Mission régionale d'autorité environnementale

**Avis sur le projet de centrale photovoltaïque au sol
à Écrouves (54)
porté par la SAS Parc solaire de l'espace du génie**

n°MRAe 2020APGE50

Source : étude d'impact

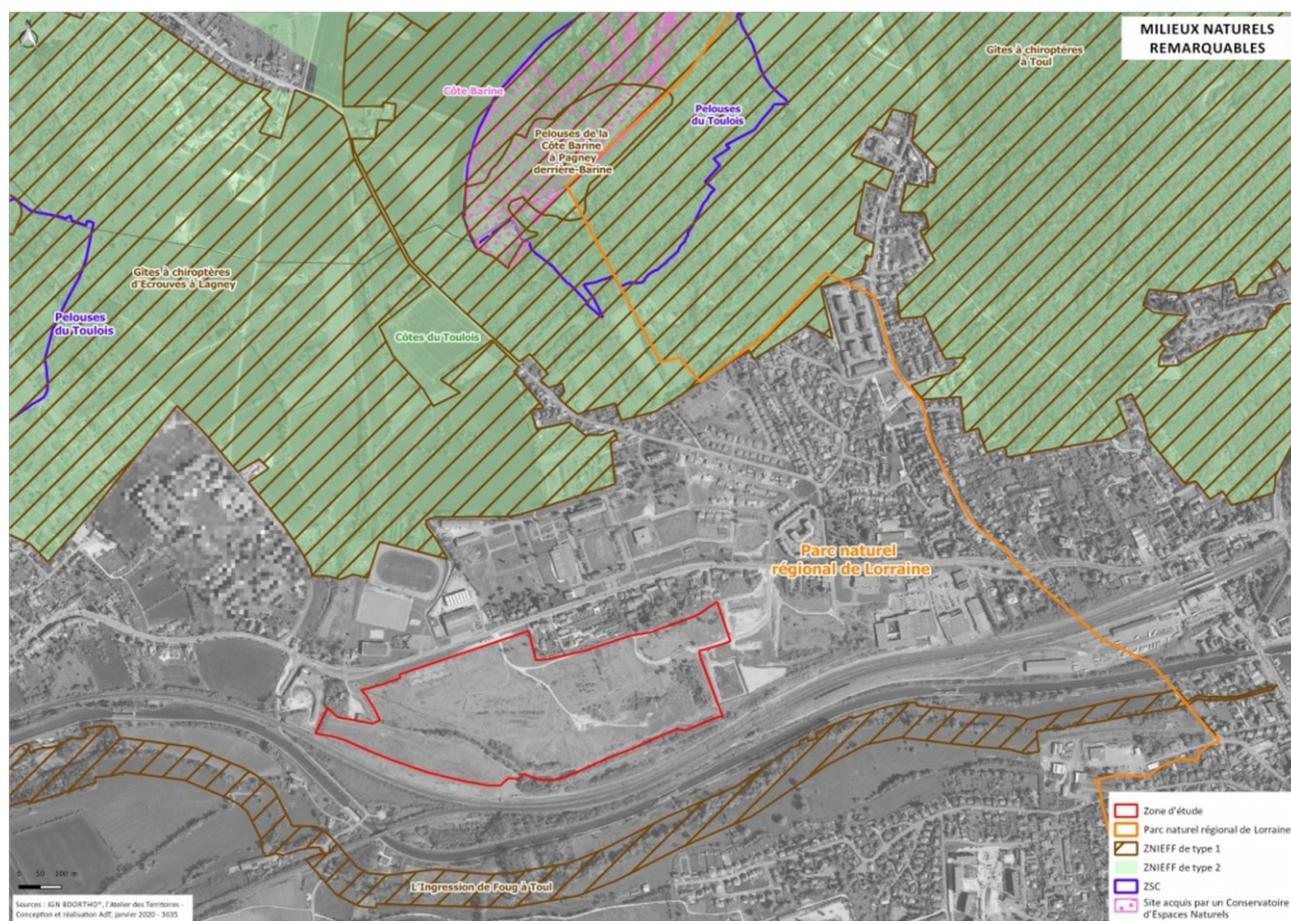
L'aménagement évite les secteurs présentant le plus d'enjeux, notamment la mare temporaire à typha latifolia, le boisement à l'est du site et la friche buissonnante au centre qui abrite plusieurs espèces d'oiseaux remarquables. Les prairies de fauche des plaines médio-européennes seront intégralement couvertes par des panneaux, ce qui représente une dégradation de 2,6 ha de cet habitat dont l'enjeu est limité d'après l'étude d'impact au vu de son mauvais état.
